OZNÁMENÍ ZMĚNY OPŽP 2014+ PO5		číslo OZ: 60	
Zhotovitel:	„Olšanská 4 – OHLA ŽS & EDIKT“		
Investor:	Zařízení služeb pro Ministerstvo vnitra	Datum: 11.09.2023	
Název akce: UV955/2016 Snížení energetické náročnosti objektu Olšanská č.p. 1951/4, Praha 3 Číslo akce EDS/SMVS: 114V51400-9002 (SO 1)			
Způsob odeslání / předání datum:		poštou ☐	e-mailem ☒
		faxem ☐	osobně ☐
Odkazy na	specifikaci:		
	na výkresy:	Projektová dokumentace M218 - OLŠANSKÁ - RAMPA TRAFOSTANICE (Přiloženo samostatným dokumentem.)	
	na rozpočtové podklady:	Rozpočet Zhotovitele (Příloha č. 1)	
	na jinou část smlouvy:		
Předmět změny: Rampa u trafostanice			
Popis a zdůvodnění změny: Během stavebních prací byla zjištěna značná degradace železobetonové rampy u trafostanic. Rampa je ve velmi špatném stavu a její sanování k obnovení původní pevnosti a konstrukční celistvosti by znamenalo vynaložení značné finanční částky. Z tohoto důvodu bude stávající železobetonová rampa nahrazena ocelovou montovanou konstrukcí.

ZMĚNOVÝ LIST OPŽP 2014+PO5		číslo ZL: 60
Zhotovitel:	„Olšanská 4 – OHLA ŽS & EDIKT“	
Změnový list vystavil:	Zhotovitel	
Datum:	11.09.2023	
Podepsaní zmocněnci potvrzují v souladu se Smlouvou o dílo tuto změn

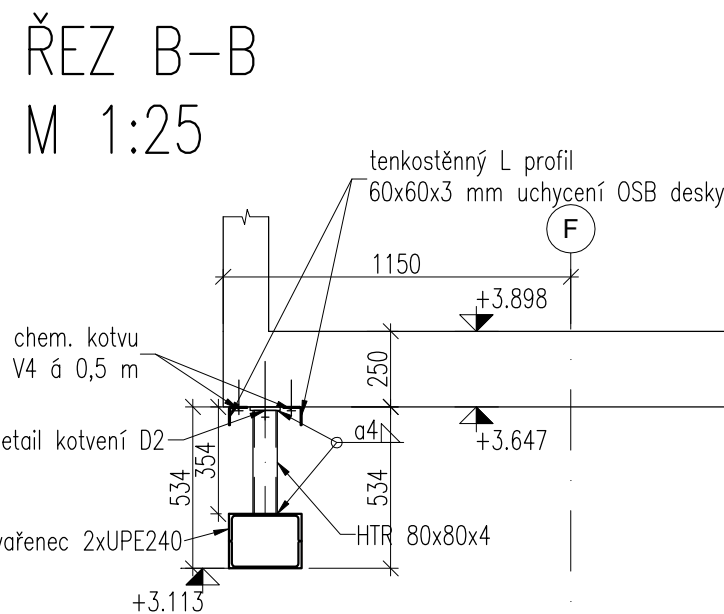
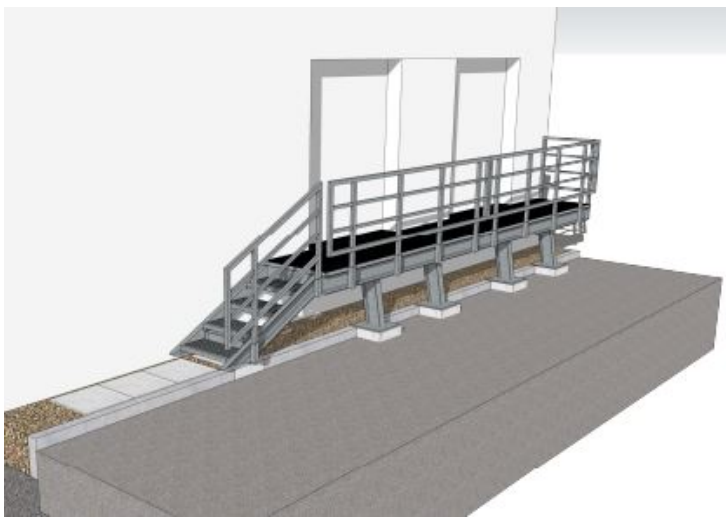
Rampa bude založena na betonových blocích. Na betonové bloky pak bude osazen roznášecí plech kotvený do bloků osazený nášlapnými prvky, zábradlím a schodištěm. Podrobně je specifikováno ve zpracované projektové dokumentaci.	
		Vliv na termín: NE	
		Vliv na výkresovou dokumentaci: ANO, zpracována dokumentace změny stavby před dokončením: M218 - OLŠANSKÁ - RAMPA TRAFOSTANICE	
		Vícepráce263.090,10 Kč Méněpráce 9.780,17 Kč Změna celkem253.309,93 Kč	
Počet připojených listů specifikací:		0	
Důvod vícepráce / méněpráce:			
Zde jednoznačně uvést vazbu na zákon 134/2016 o zadávání veřejných zakázek. Zvláště pak § 222, změna závazku ze smlouvy na veřejnou zakázku.			
odstavec 4, § 222 ☐		odstavec 5, § 222 ☐	odstavec 6, § 222 ☒
			odstavec 7, § 222 ☐

S navrženými změnami souhlasím.

S navrženými změnami souhlasím.

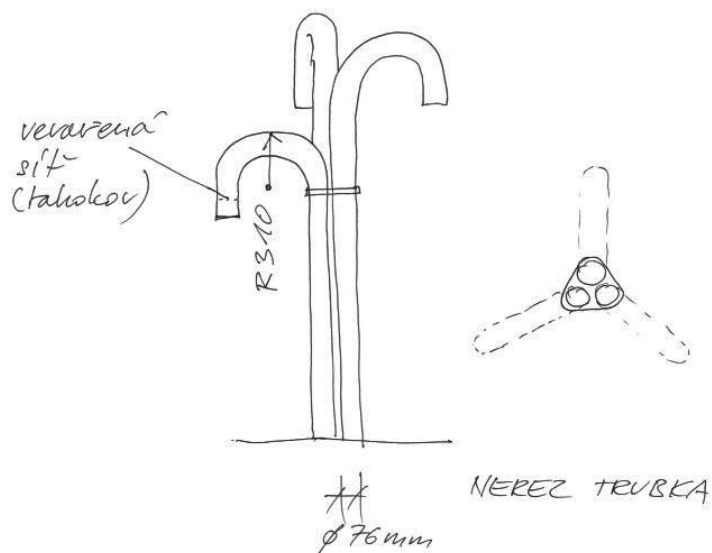
OZNÁMENÍ ZMĚNY OPŽP 2014+ PO5		číslo OZ: 63	
Zhotovitel:	„Olšanská 4 – OHLA ŽS & EDIKT“		
Investor:	Zařízení služeb pro Ministerstvo vnitra	Datum: 27.9.2023	
Název akce: UV955/2016 Snížení energetické náročnosti objektu Olšanská č.p. 1951/4, Praha 3 Číslo akce EDS/SMVS: 114V51400-9002 (SO 1)			
Způsob odeslání / předání datum:		poštou ☐	e-mailem ☒
		faxem ☐	osobně ☐
Odkazy na	specifikaci:		
	na výkresy:		
	na rozpočtové podklady:	Rozpočet Zhotovitele (Příloha č. 1)	
	na jinou část smlouvy:		
Předmět změny: Ubourání a odvětrání šachty kolektoru na SV Popis a zdůvodnění změny: U severovýchodní části objektu se nachází odvětrávací šachta do kolektoru. Tato šachta je neustále poškozována a slouží jako vstup pro osoby, které se dopouští v prostorách kolektoru trestné činnosti, kdy poškozuji a kradou zde kabely vedené do objektu Olšanská 4. Z tohoto je nutné upravit odvětrávání tak, aby nebyl odvětráváním umožněn vstup. Dojde k ubourání stávající betonové šachty, která je značně poškozena. Následně bude nahrazena nerezovými trubkami. Vliv na termín: NE. Vliv na výkresovou dokumentaci: ANO, bude doplněno do DSPS Vícepráce28.208,14 Kč Méněpráce 0,00 Kč Změna celkem28.208,14 Kč

Souhlasím. Viz přiložený návrh nové šachty od projektanta stavby.

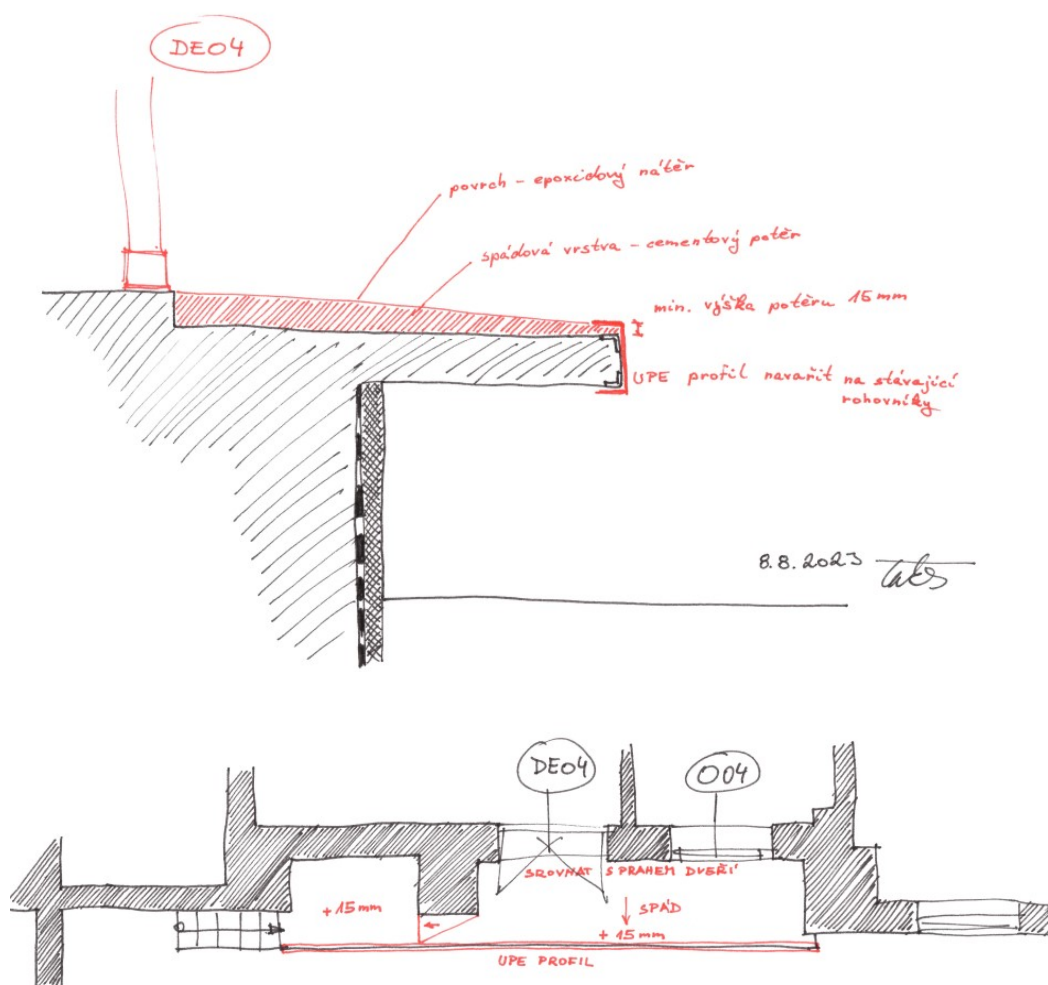
OZNÁMENÍ ZMĚNY OPŽP 2014+ PO5		číslo OZ: 69	
Zhotovitel:	„Olšanská 4 – OHLA ŽS & EDIKT“		
Investor:	Zařízení služeb pro Ministerstvo vnitra	Datum: 4.10.2023	
Název akce: UV955/2016 Snížení energetické náročnosti objektu Olšanská č.p. 1951/4, Praha 3 Číslo akce EDS/SMVS: 114V51400-9002 (SO 1)			
Způsob odeslání / předání datum:		poštou ☐	e-mailem ☒
		faxem ☐	osobně ☐
Odkazy na	specifikaci:		
	na výkresy:		
	na rozpočtové podklady:	Rozpočet Zhotovitele (Příloha č. 1)	
	na jinou část smlouvy:		
Předmět změny: Rampa před kantýnou			
Popis a zdůvodnění změny: Před provedením nového povrchu rampy je nutné rampu sanovat a vyrovnat do spádu. Reprofilací cementovou sanační maltou dojde k nahrazení poškozeného betonu a obnovení původní pevnosti a konstrukční celistvosti. Stávající povrchu bude očištěn od nesoudržných částí degradovaného betonu následně dojde k sanaci opravnou maltou a k vytvoření spádu. Zároveň dojde k doplnění 5 ks venkovního nástěnného osvětlení.

DLE ČSN 44 5305

- 5.1.2, a) zábradlí se nemusí zřizovat.... pokud by bránilo základnímu provozu (např. nakládací rampy)

S navrženými změnami souhlasím.

S navrženými změnami souhlasím.
